განმარტებითი საექსპერტო შეფასება

ქალაქ თბილისში, გივი კარტოზიას ქუჩა N10 **(ს/კ 01.10.16.004.194.02.04.010)** მრავალბინიანი საცხოვრებელი სახლის საცხოვრებელი ერთეულის გამიჯვნასთან დაკავშირებით

15 ოქტომბერი, 2025 წელი

ნახაზი
DRAWING
A-103

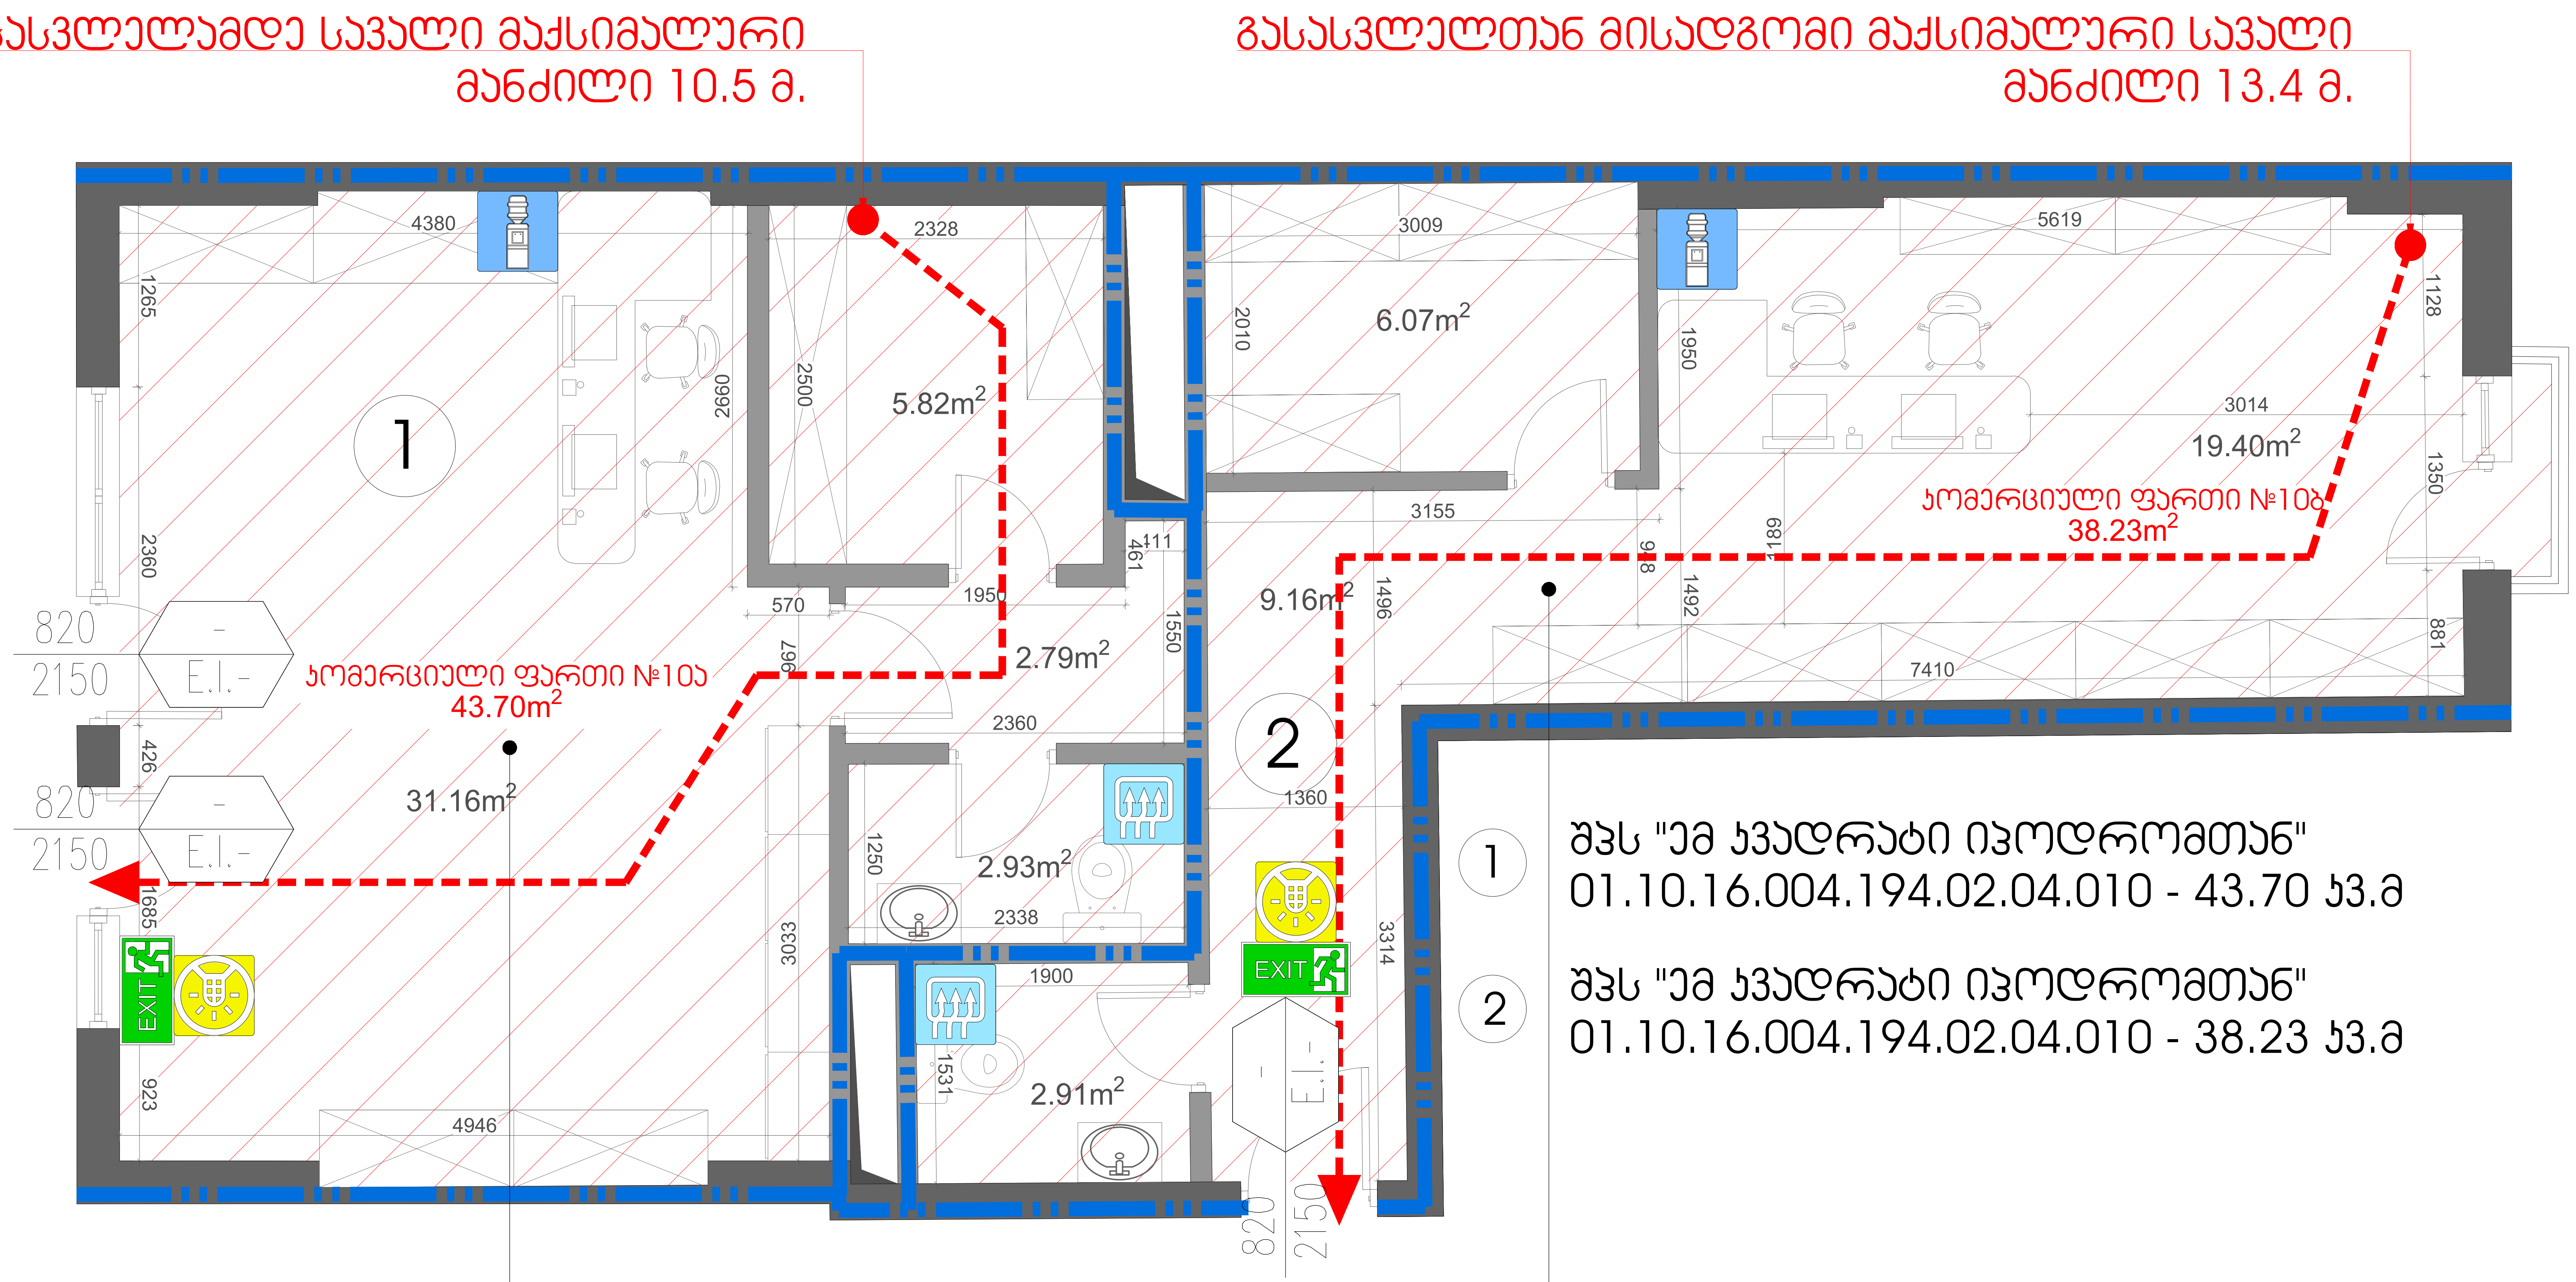
თანახმად წესების **508.4 ცხრილისა** „ერთნაირად კლასიფიცირებული დაკავებულობების გამიჯვნა აუცილებელი არ არის“, თუმცა სავაჭრო **(სვ)** ჯგუფის დაკავებულობები ერთმანეთისგან გამიჯნულია მინიმუმ 2 საათიანი ცეცხლმედეგობის მქონე (მასალიდან გამომდინარე, რომელიც აღწერილია წესების **721.1(1) და 721.1(2) ცხრილებში** საპროექტო დოკუმენტაციის მიხედვით გამოყენებულია ბეტონის ბლოკის წყობა) ცეცხლმედეგი ტიხრებით.**(იხილეთ დანართი)**

წარმოდგენილი სანებართვო პროექტის მიხედვით გამიჯვნის შედეგად მიღებული კომერციული ფართობების დაკავებულობის დატვრითვა შეადგენს **16 და 14 დამკავებელს,** ხოლო გასასვლელთან მისადგომი მაქსიმალური სავალი მანძილი შეადგენს **13.4 მეტრს.** (იხილეთ დანართი)

სანებართვო დოკუმენტაციის მიხედვით გასასვლელის და გასასვლელთან მისადგომის გზა-კარები მოწყობილია წესების **1008 ქვეთავის** შესაბამისად. გზა-კარის მინიმალური სიგანე განსაზღვრულია **1008.1.1 ქვეთავის** და მაქსიმალური დაკავებულობის დატვირთვის მიხედვით, გზა-კარების გამტარუნარიანობის გამოსათვლელად გამოყენებულია **1005.3.2**. ქვეთავში განსაზღვრული ფაქტორი **(5,6 მმ)** გასასვლელის გზა-კარების მოთხოვნილი სუფთა მინიმალური სიგანე თითოეული გზა-კარისთვის შეადგენს **0.82 მეტრს,** ხოლო პროექტით გათვალისწინებული, გასასვლელების სისტემაში შემავალი გზა-კარების სუფთა თავისუფალი სიგანე შეადგენს **0.82 მეტრს.(იხილეთ დანართი)**

არსებული და პროექტის შედეგად მიღებული კომერციული ფართების დაკავებულობისთვის და იმ სივრცეებისთვის, რომლებშიც ეს დაკავებულობები ფუნქციონირებენ გასასვლელების და გასავლელების (ავეჯებს შორის სავაჭრო ფართობებზე) რაოდენობა (**1021** ქვეთავის მიხედვით) და გამტარუნარიანობა, განსაზღვრულია **1008** ქვეთავის, დაკავებულობის დატვირთვის (**1004** ქვეთავი) და **1005.3.2**. ქვეთავში განსაზღვრული ფაქტორის (**5.6** მმ) მიხედვით, აკმაყოფილებს განსაზღვრულ ყველა მინიმალურ მოთხოვნას. ასევე წესების **1017.5 ქვეთავის** მოთხვნას გასავლელის დაშვებულ მინიმუმთან (90 სმ) დაკავშირებით. (იხილეთ დანართი)
